Ministero della Transizione Ecologica
Commissione Tecnica PNRR-PNIEC

Parere n. 58 del 16/09/2022

ID_VIP 7311: Progetto di un impianto eolico composto da n. 7 aerogeneratori, ciascuno di potenza nominale di 5,6 MW, e della potenza complessiva pari a 39,2 MW, da realizzarsi nel Comune di Castelpagano (BN), in località "Masseria Fattori" e "Masseria Richi", e delle relative opere di connessione alla RTN, da realizzarsi nei Comuni di Colle Sannita, Circello e Morcone, in provincia di Benevento. – Istruttoria VIA

Figura 5: Impianti in corso di autorizzazione a livello nazionale

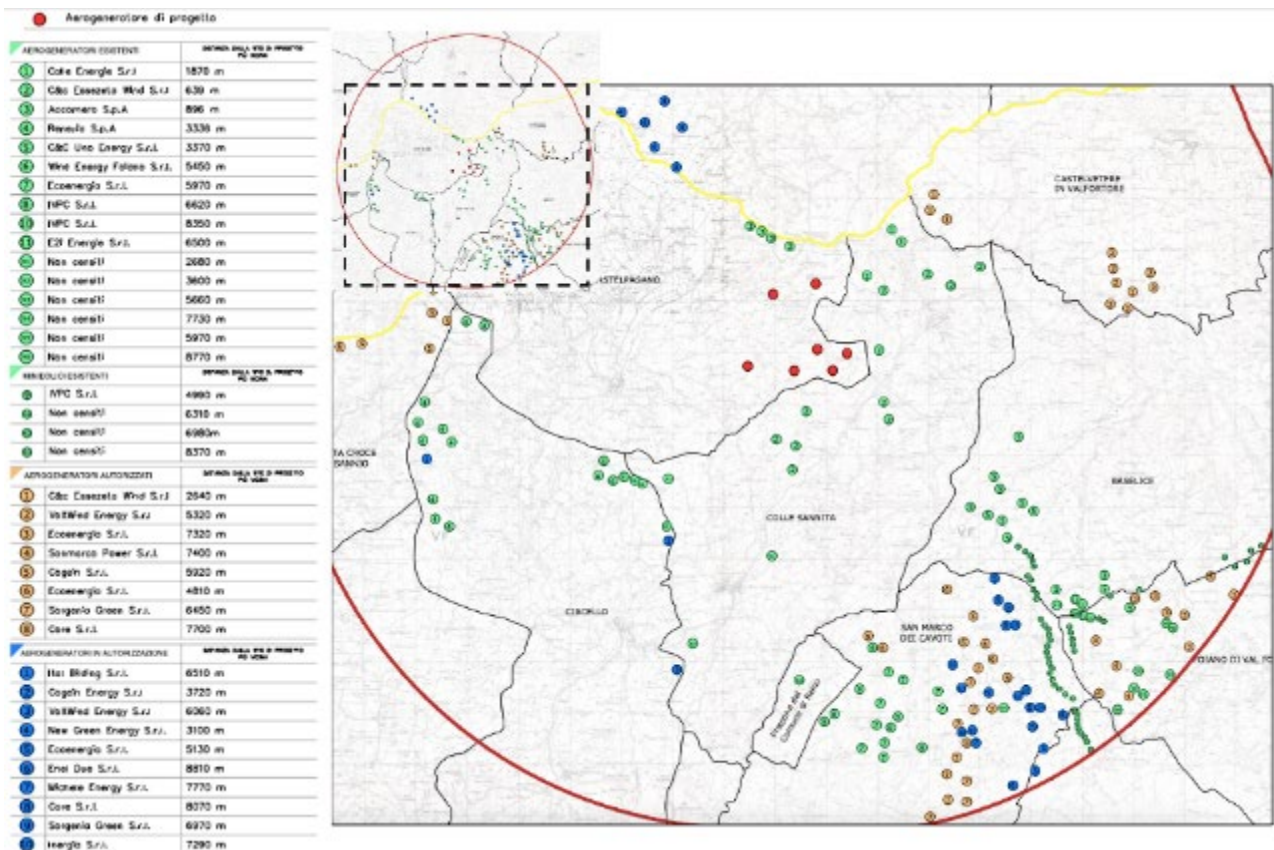
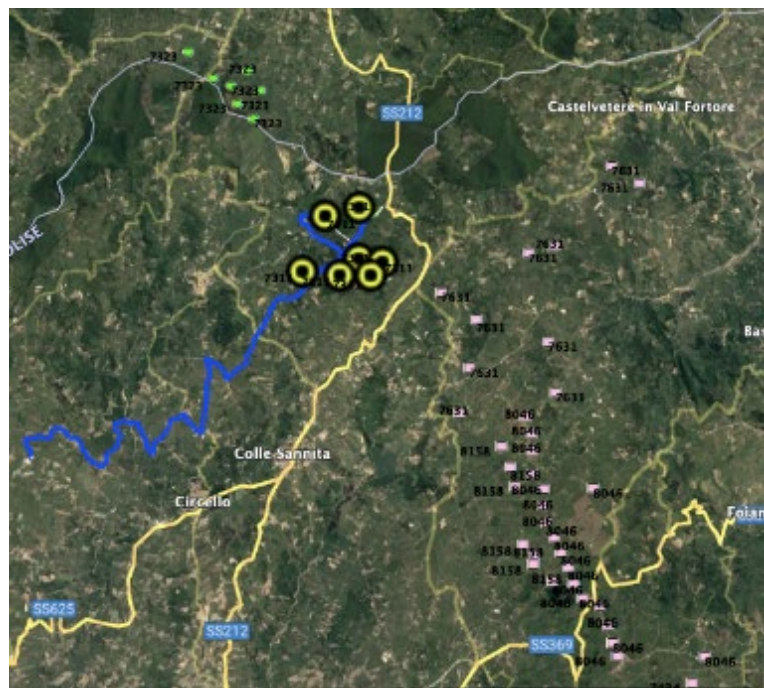
La Commissione ha integrato queste informazioni con quanto riportato in Figura 5, dove oltre agli aerogeneratori colorati in verde, e già riportati dal Proponente, sono visibili anche altri impianti prossimi a quello di progetto segnati in rosa sulla stessa figura.

Figura 16: color map delle ore di ombreggiamento annue, opportunamente corrette usando la reale distribuzione di frequenza della direzione del vento

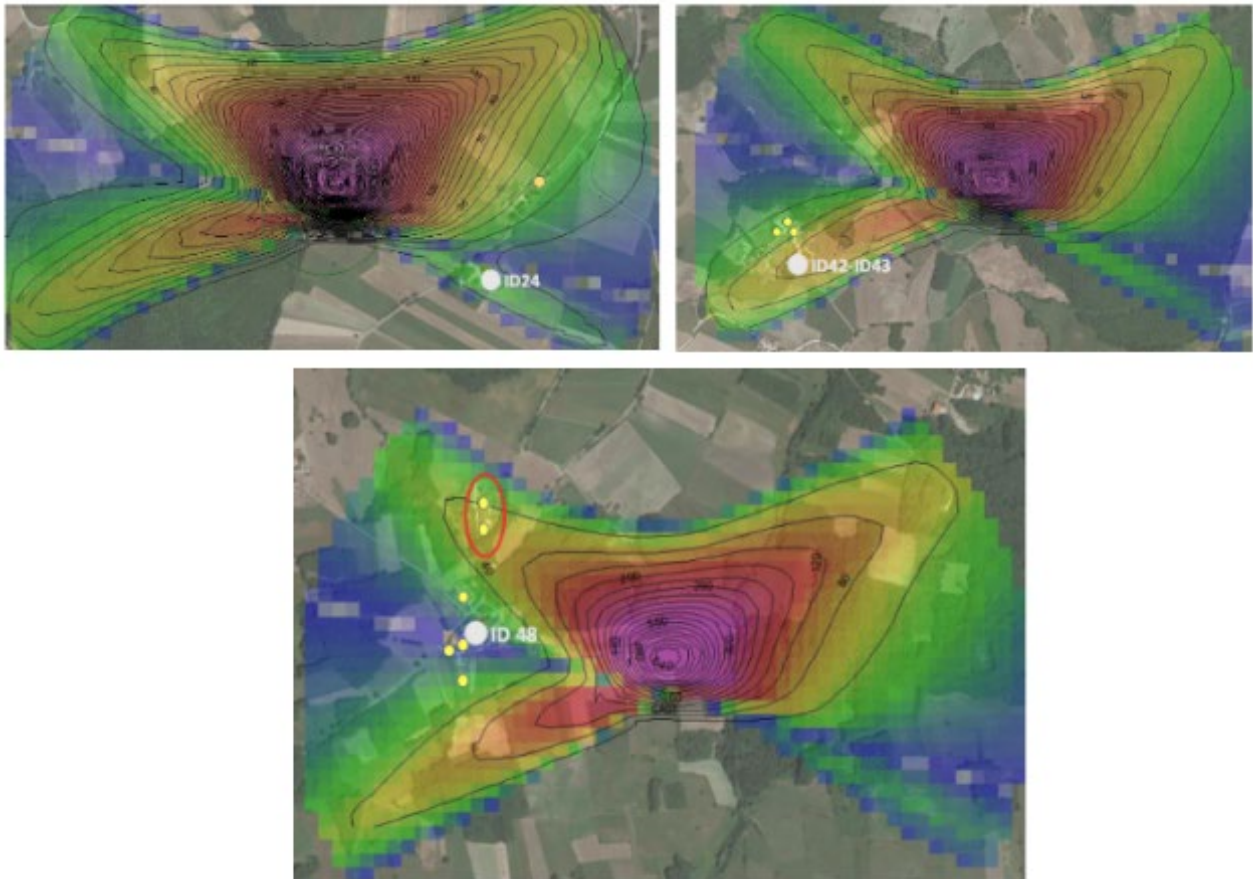
Dalle nuove simulazioni del Proponente, il recettore 42 e, verosimilmente, i recettori 25 e 27 (cerchiati in Figura 16) superano le 30 h/y di ombreggiamento. Per i recettori 81 e 82, che già superavano di poco il valore di soglia, è possibile che un appropriato ricalco evidenzii una leggera diminuzione delle ore di ombreggiamento. Comunque, la Commissione impone che venga soddisfatta la CONDIZIONE n. 12.
